**AVIS RELATIF À LA PROTECTION
CONTRE LES EVENTUELS EFFETS NOCIFS ET NUISANCES
PROVOQUÉS PAR LES RAYONNEMENTS NON IONISANTS
GÉNÉRÉS PAR DES ANTENNES ÉMETTRICES STATIONNAIRES**

Commune : CHARLEROI - Exploitant : ORANGE

Référence exploitant : 680C1_1 & 32680C1_1 & 42680C1_1 & 52680C1_1

Rapport n° 2423 / 2023

Figure 1 : Vue en plan des lieux de séjour et des points de contrôle

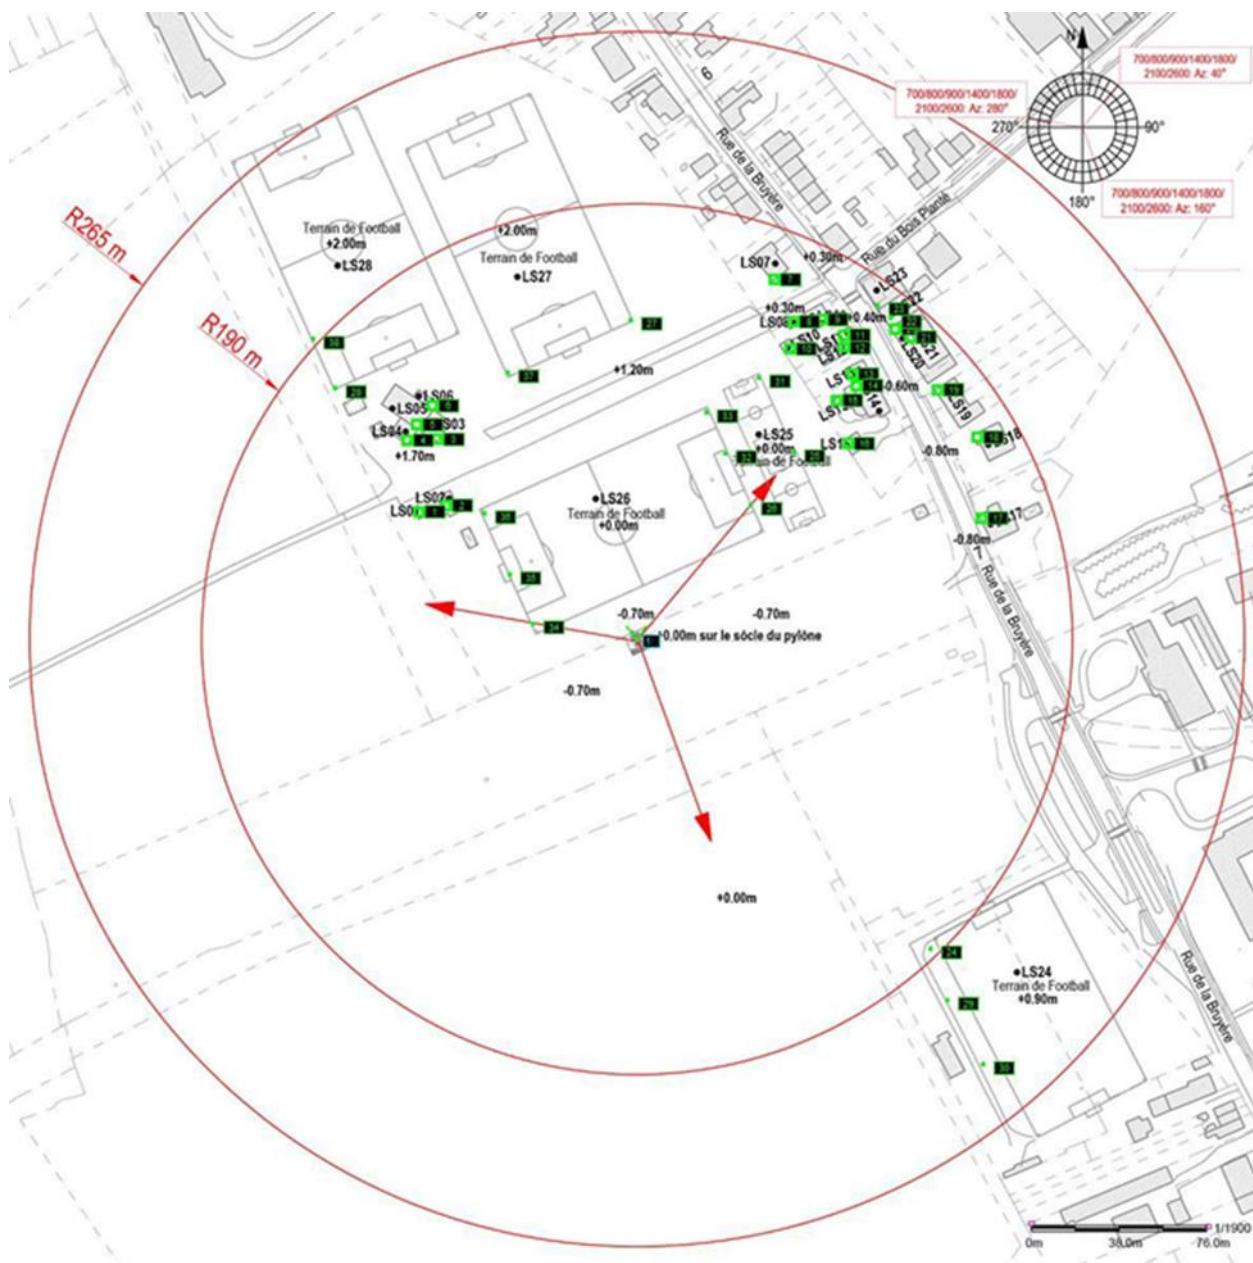
- le numéro du point de contrôle repris sur un des plans de la figure 1;
- le numéro du LS dans lequel se trouve le point de contrôle de la 1^{ère} colonne ;
- l'atténuation d'obstacle prise en compte pour le calcul de l'indice d'exposition dans le LS ;
- le résultat du calcul de l'indice d'exposition.

N° point de contrôle	LS	Atténuation (dB)	Indice d'exposition relatif à la limite par installation IE_i
25	LS25	0,0	0,244
31	LS25	0,0	0,238
33	LS26	0,0	0,142
16	LS16	3,0	0,134
15	LS15	3,0	0,129
1	LS1	3,0	0,112
14	LS14	3,0	0,107
13	LS13	3,0	0,097
10	LS10	3,0	0,097
2	LS2	3,0	0,087
27	LS27	0,0	0,081
12	LS12	3,0	0,077
8	LS8	3,0	0,070
37	LS27	0,0	0,069
11	LS11	3,0	0,068
3	LS3	3,0	0,066
4	LS4	3,0	0,064
9	LS9	3,0	0,062
5	LS5	3,0	0,053
19	LS19	3,0	0,053
32	LS26	0,0	0,050
20	LS20	3,0	0,047
6	LS6	3,0	0,045
21	LS21	3,0	0,044
28	LS28	0,0	0,042
7	LS7	3,0	0,041
17	LS17	3,0	0,041
24	LS24	0,0	0,041
18	LS18	3,0	0,041
22	LS22	3,0	0,041
23	LS23	3,0	0,039
34	LS26	0,0	0,029
35	LS26	0,0	0,022
29	LS24	0,0	0,022
38	LS28	0,0	0,019

En ce qui concerne les antennes de l'installation mentionnées dans le tableau 1, la distance maximale à laquelle la limite pourrait être atteinte, à l'extérieur, est égale à 71,4 m. S'il n'y a pas de LS à une distance inférieure, les antennes respectent forcément la limite d'immission.

Dans le cas des LS situés à l'intérieur des bâtiments, une atténuation d'obstacle est prise en compte et il en résulte que la distance maximale à laquelle la limite pourrait être atteinte se réduit à 50,6 m.

Figure 2 : Vue en plan des installations d'antennes dans un rayon de 300 mètres autour de l'installation faisant l'objet de la demande d'avis

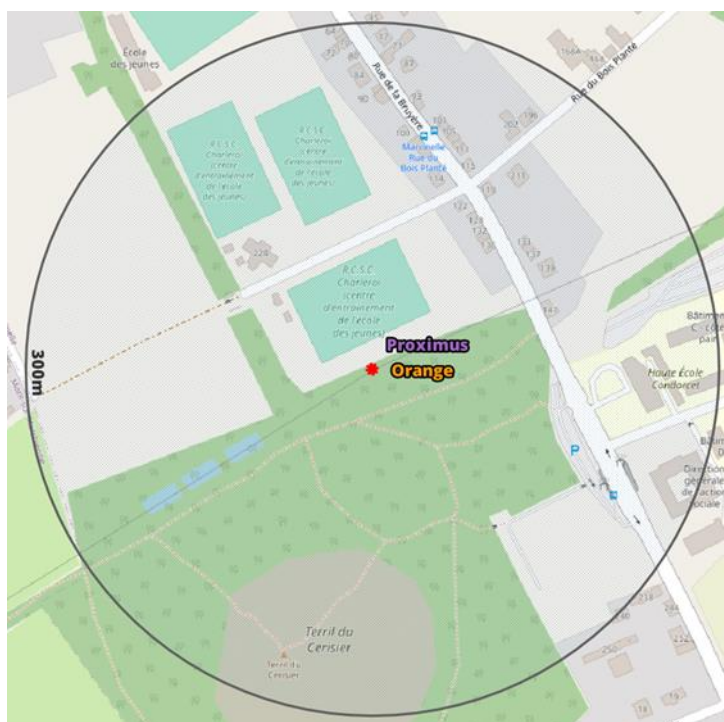
Le plan en projection verticale de la figure 2 indique la localisation des antennes actives éventuelles visées par le décret et situées dans un rayon de 300 mètres autour de l'installation référencée dans le paragraphe 2. Les données de localisation de ces antennes et les avis correspondant sont accessibles via le cadastre en ligne des antennes émettrices stationnaires⁶.

Compte tenu du nombre d'installations localisées dans la figure 2, il apparaît que l'intensité du rayonnement électromagnétique généré, dans les lieux de séjour situés à proximité de l'installation référencée dans le paragraphe 2, par l'ensemble des antennes émettrices stationnaires de l'ensemble des exploitants du même site d'antennes émettrices stationnaires respecte la limite fixée à l'article 4, § 2 du décret.
